FYLKESMANNEN I SOGN OG FJORDANE

Vår dato
19.06.2015
Dykkar dato

Vår referanse
2014/3171 - 561
Dykkar referanse

Tilleggsfråsegn til to av 12 søknader om småkraftverk i Askvoll, Førde og Naustdal kommunar

Raud strek viser eigedomsgrenser. Frå fylkesatlas.

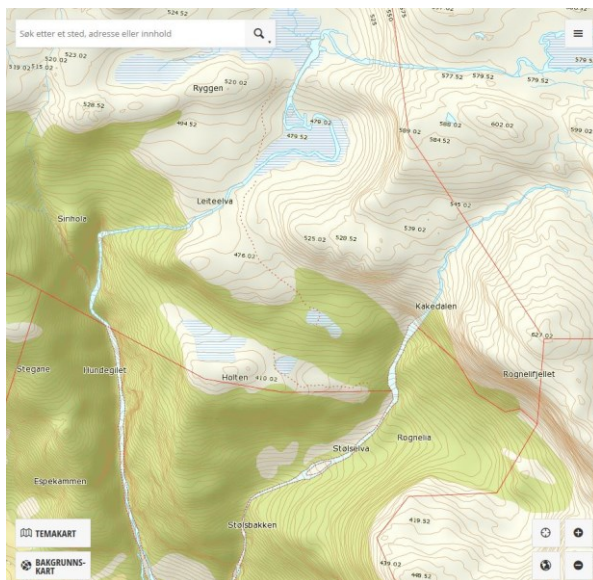
planlagt i stigande terreng. Det blei difor diskutert at inntaket må flyttast lenger inn, ein stad mellom 50 og 200 meter oppover Stølselva.

Nærare undersøkingar på kart viser at det går ei eigedomsgrense litt under 50 meter innafør der inntaket i Stølselva er planlagt (mellom toppunkt 589,02 og 627,02, sjå kart under). Eigedomen har gnr/bnr 85/4 og tilhøyrr Britt-Iren Helle og Mads Helle som har adresse Steinavegen 20C, 6800 Førde. Vi kan ikkje sjå at dei er oppførte som delaktige i Øvre Redal kraftverk eller har fått varsel.
